**Avis délibéré de la mission régionale  
d'autorité environnementale Auvergne-Rhône-Alpes  
relatif au projet de  
révision allégée n°2 du plan local d'urbanisme  
de la commune de Flumet  
(département de la Savoie)**

Avis n° 2016-ARA-AUPP-808

Illustration 2: Focus sur le secteur des Evettes et le site du projet; en bleu les zones humides (source: dossier)

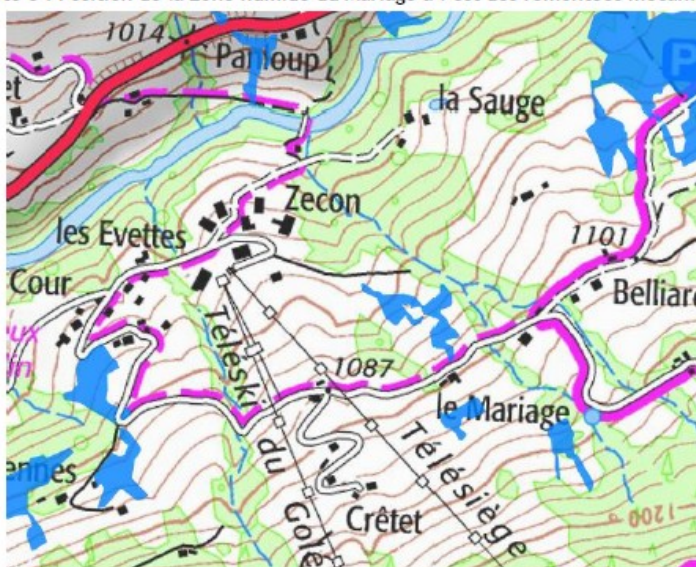
Les zones humides sont cartographiées ainsi que leur périmètre de fonctionnalité, ce qui est à saluer. L'aire d'étude comporte une zone humide qui est contiguë au périmètre du projet. Le positionnement exact du futur bâti et des futurs aménagements n'est pas connu à ce stade.

Concernant la zone humide présente au sein de l'aire d'étude du projet, le dossier relève que : « *Des travaux ont été faits récemment dans le secteur d'étude, dans la partie basse de la zone humide. Ils correspondent probablement au captage du ruisseau situé à l'amont dans le bois étendu à l'ouest de la zone humide et jouent comme drain en partie aval. On observe sur le terrain des sols tassés sur lesquels la végétation s'est réinstallée (...). De part et d'autre de la ligne drainée subsistent quelques petites stations très humides.* ». Le dossier ne donne pas plus d'information, ni sur les circonstances ayant conduit à cette dégradation du milieu, ni sur les suites données afin de restaurer si nécessaire les fonctionnalités de la zone. Le plan du réseau AEP fourni dans une autre pièce du dossier semble corroborer l'hypothèse retenue.

Illustration 6: cartographie des aléas de glissement de terrain dans le secteur des Evettes – extrait du PIZ 2019 (source: dossier)

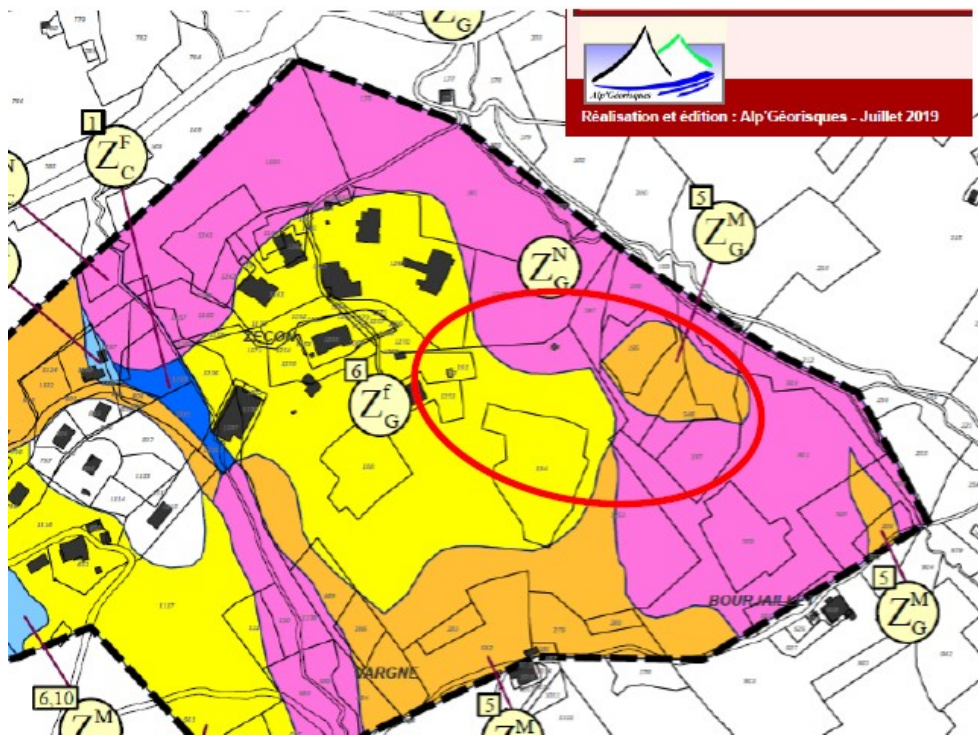
En effet, d'après une étude de risques datant de 2019, le site des Evettes est soumis à un aléa de glissement de terrain sur la totalité de son périmètre, mais avec une intensité variant de faible à forte. Dans les secteurs à risque faible et moyen, la construction est possible « *sous réserve de la mise en place de recommandation* ». L'extrait de cartographie du secteur fourni au dossier ne permet pas de savoir

précisément comment le périmètre du projet et les implantations des constructions se situent par rapport à ces trois aléas faible, moyen et fort, faute de légende et de représentation du site adaptées (cf. carte 14 de la notice). Le dossier précise cependant que des études supplémentaires sont nécessaires pour déterminer les mesures à mettre en place pour prévenir les désordres liés à la présence d'un risque de glissement de terrain sur le site du projet.

Les éléments fournis à ce stade ne permettent pas d'évaluer le niveau de compatibilité entre les objectifs architecturaux et paysagers du projet et ceux relatifs à la prévention des mouvements de terrain.

**L'autorité environnementale recommande de représenter graphiquement le périmètre du site et ceux des constructions envisagées sur la carte des aléas de glissement de terrain, d'inclure au dossier les résultats des études supplémentaires et de présenter les mesures qui seront prises pour éviter, réduire et si nécessaire compenser ces risques et leurs éventuelles conséquences sur les caractéristiques du projet, en particulier paysagères, et sur ses incidences sur la biodiversité.**
